RESOLUCIÓN No. DEIA- IA-077 -2023
De 25 de Octubre 2023

Por la cual se resuelve la solicitud de evaluación del Estudio de Impacto Ambiental (EsIA), categoría II del proyecto: **RIVERA DEL OESTE,** cuyo promotor es la sociedad **PROMOTORA MONTEVERDE, S.A.**

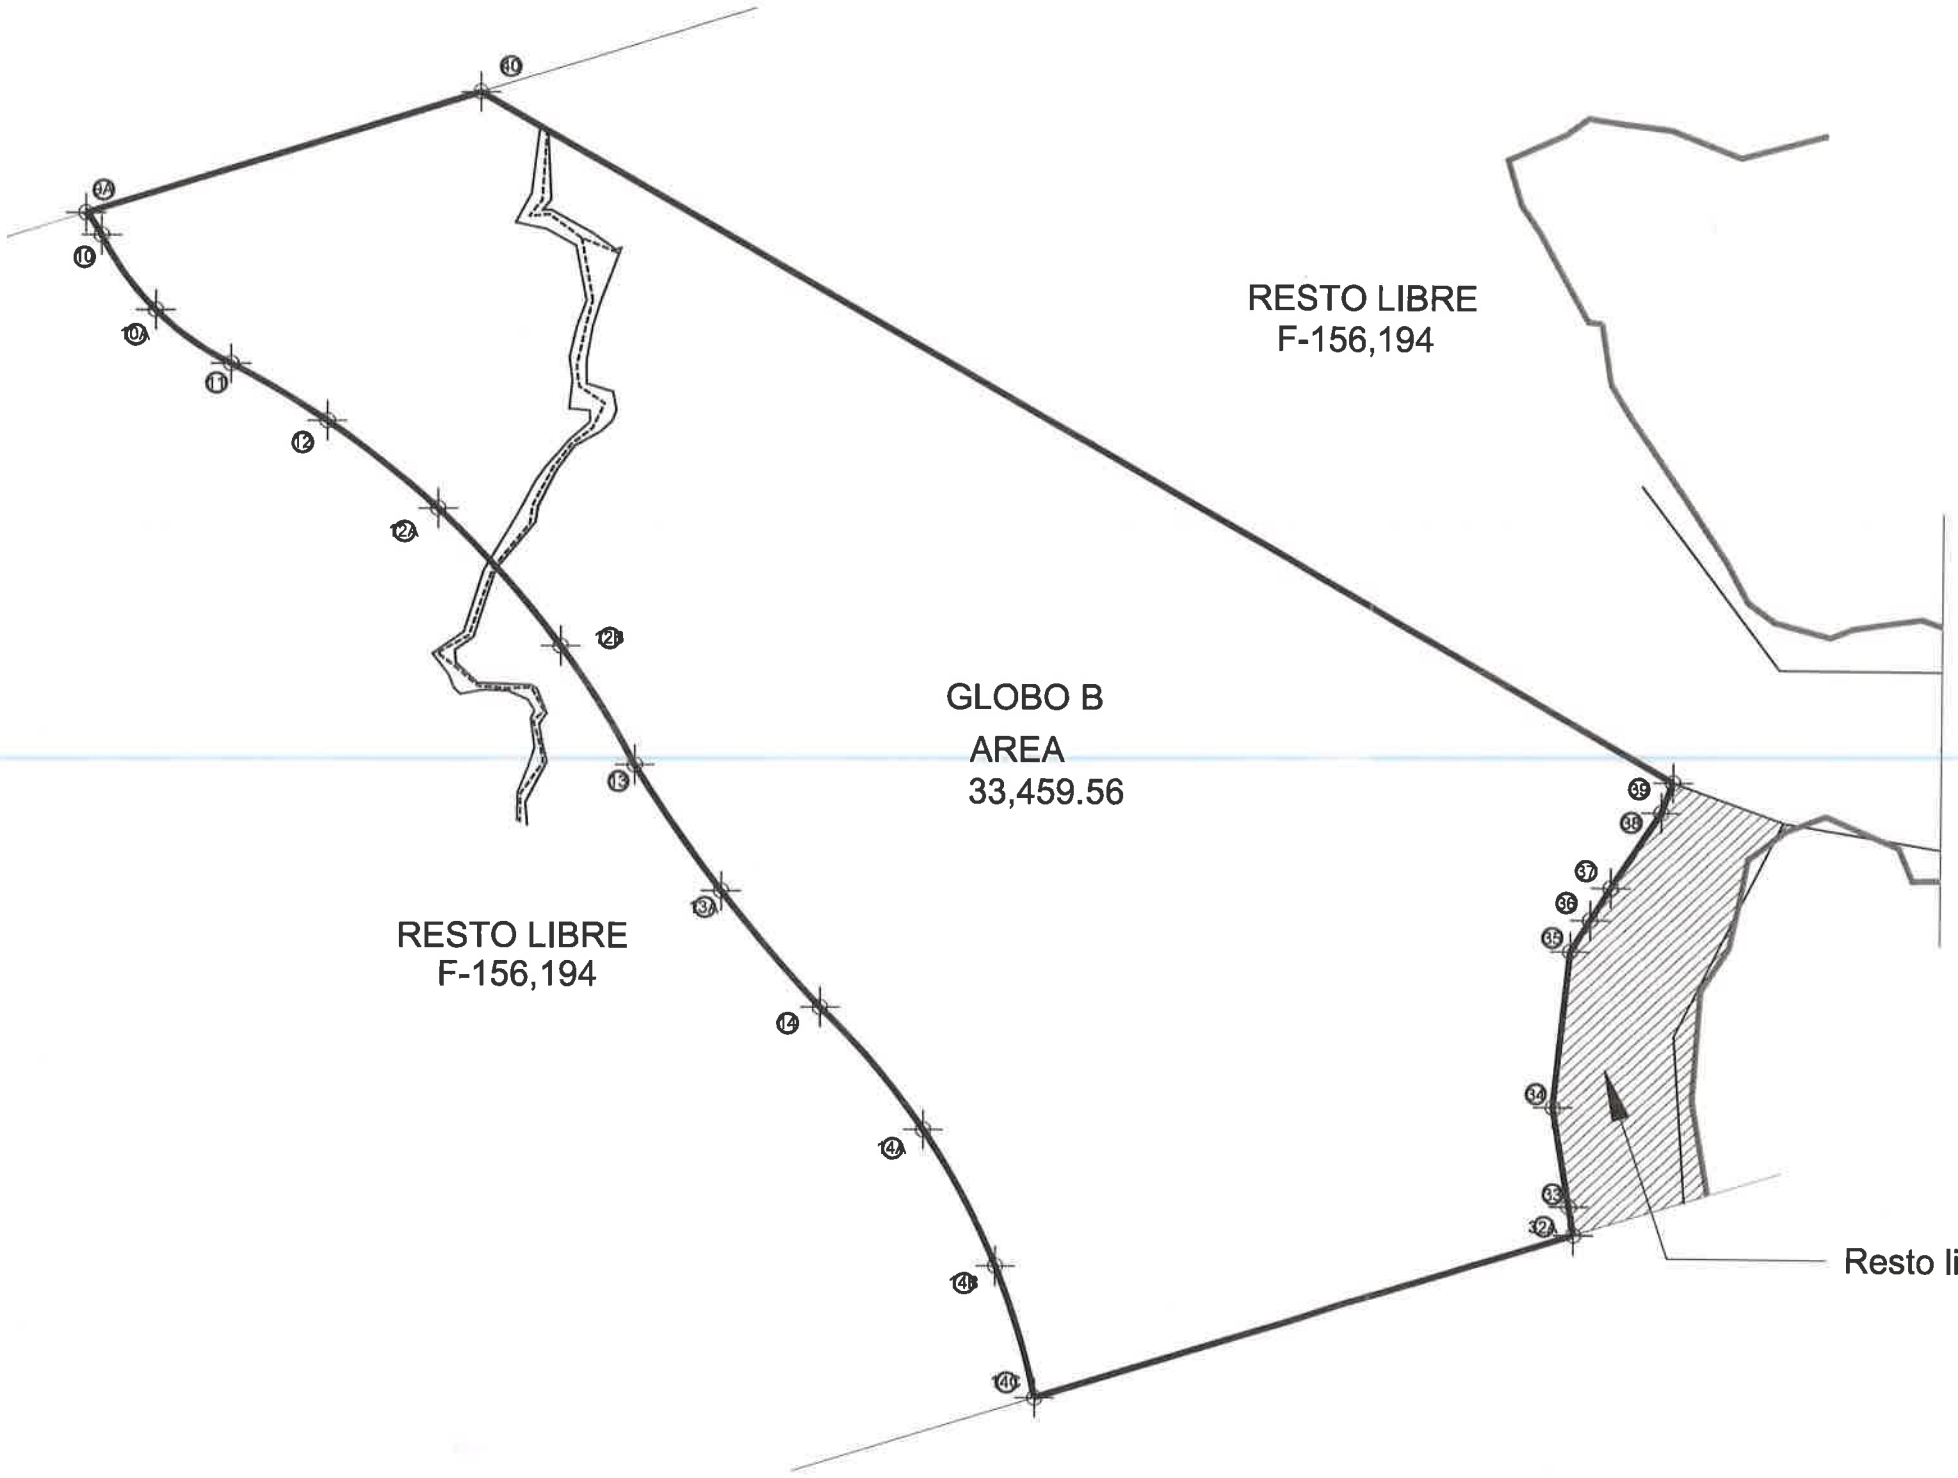
2. a. Presentar plano de anteproyecto aprobado de manera elegible, que permita corroborar que el uso de suelo aprobado es compatible con el desarrollo de la actividad propuesta para el proyecto RIVERA DEL OESTE.

Se adjunta juego de 3 planos correspondientes a la resolución 90-17 del Miviot y copia de la misma Resolución, con sellos y firma de aprobación legible del Ministerio de Vivienda y Ordenamiento Territorial, con los cuales se permite corroborar que el Uso de Suelo aprobado al Lote SM-50 es compatible con el desarrollo de la actividad propuesta para el proyecto RIVERA DEL OESTE.

El resto libre del lote SM-50 (56,684.92 M2) no forma parte del Proyecto ***Rivera del Oeste***. Una vez el propietario de dicho resto libre precitado defina su desarrollo, deberá cumplir con los requerimientos establecidos por las entidades gubernamentales competentes; en el tema ambiental deberá presentar su respectivo EIA.

ESCALA:	INDICADA	HOJA No. 01/03
DIBUJO:	URDESA, S.A.	
FECHA:	JULIO/2023	
ARCHIVO No.

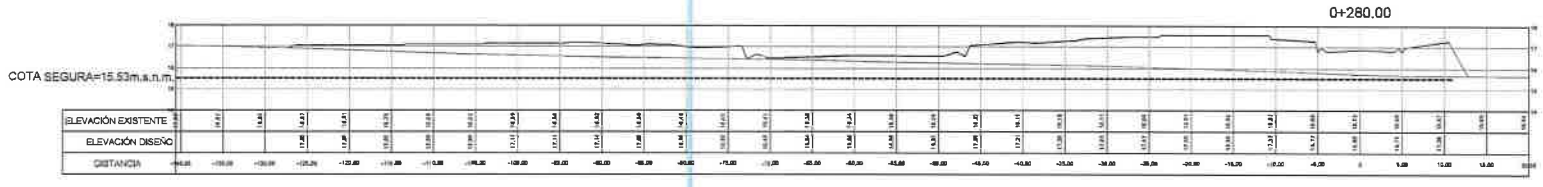
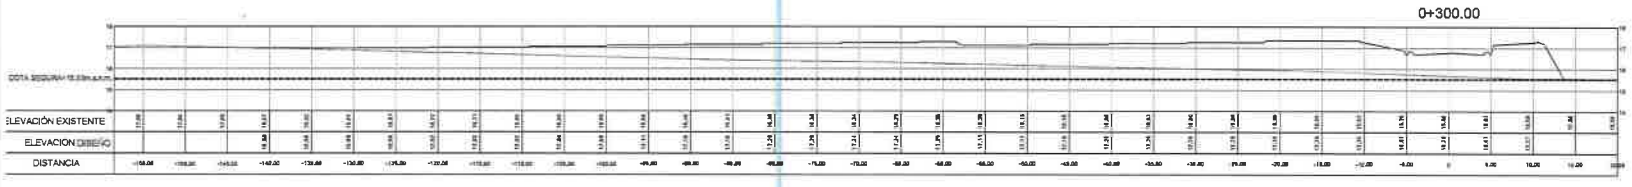
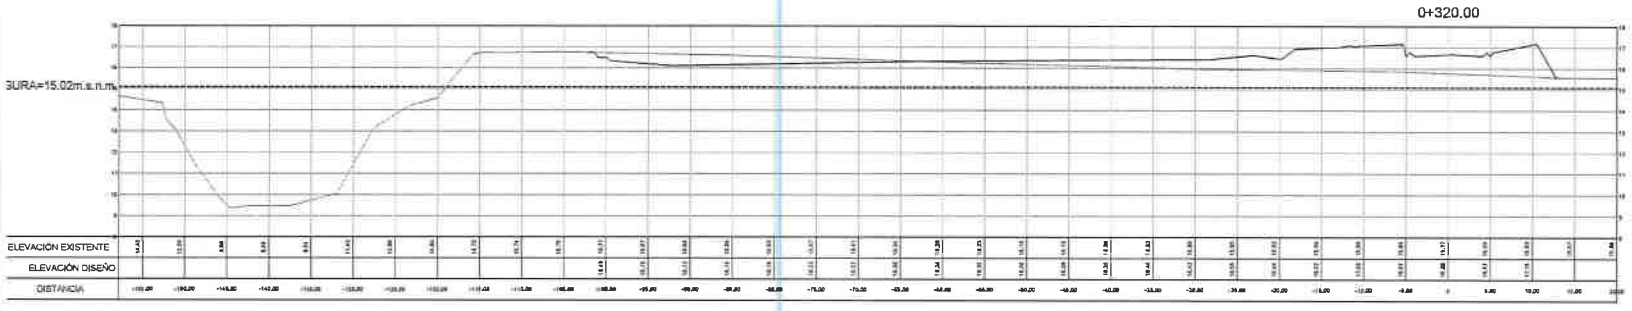
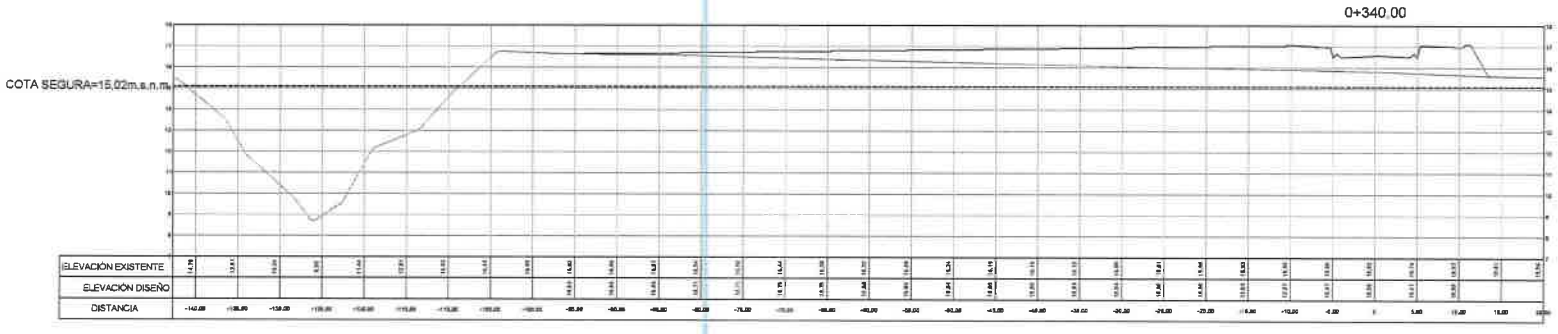
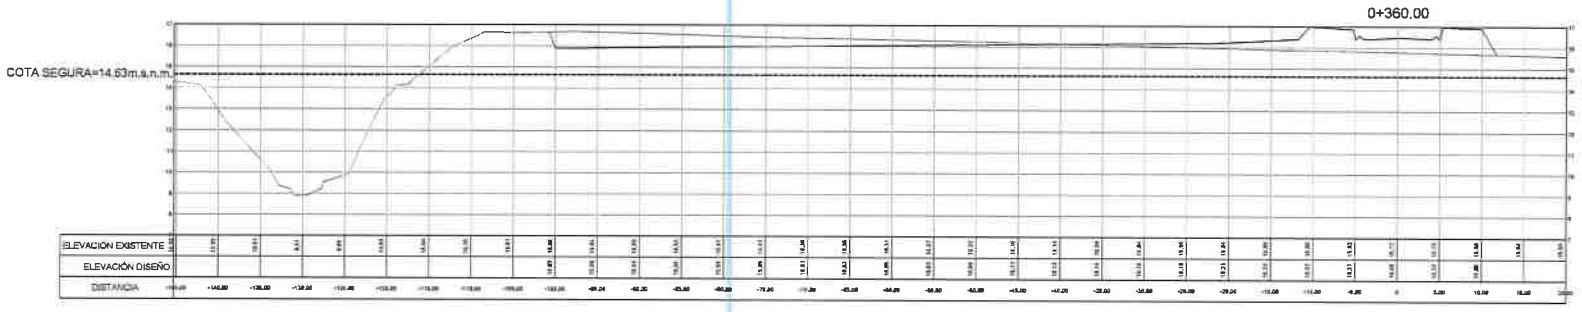
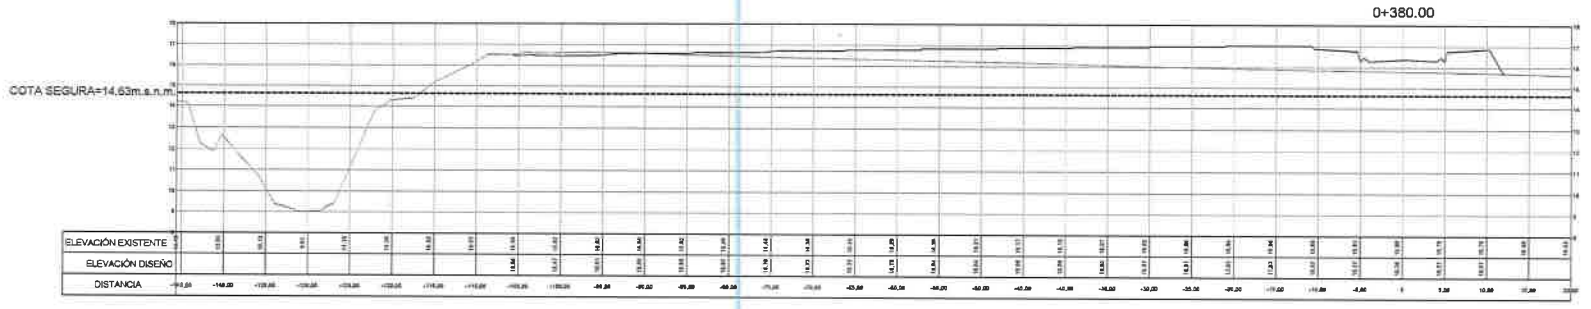
a. Presentar planos de los perfiles de corte y relleno, donde se establezca: el volumen de movimiento de tierra a generar en el proyecto y volumen de material de relleno e indicar los niveles seguros de terracería.

- **Respecto a la pregunta 4,** en relación a presentar planos de los perfiles de corte y relleno, donde se establezca: el volumen de movimiento de tierra a generar en el proyecto y

volumen de material de relleno e indicar los niveles seguros de terracería, el promotor indica lo siguiente: "Se presenta adjunto al presente documento los planos de planta y perfiles de corte y relleno donde indican la terracería segura planificada y los volúmenes de material. Se corrige el volumen de material (tierra) que se requerirá. El mismo será de 48924 m3. (Ver Planos Planta de Secciones y 2 Planos de Secciones Transversales)" (ver fojas 178 y 157-158 del expediente administrativo).
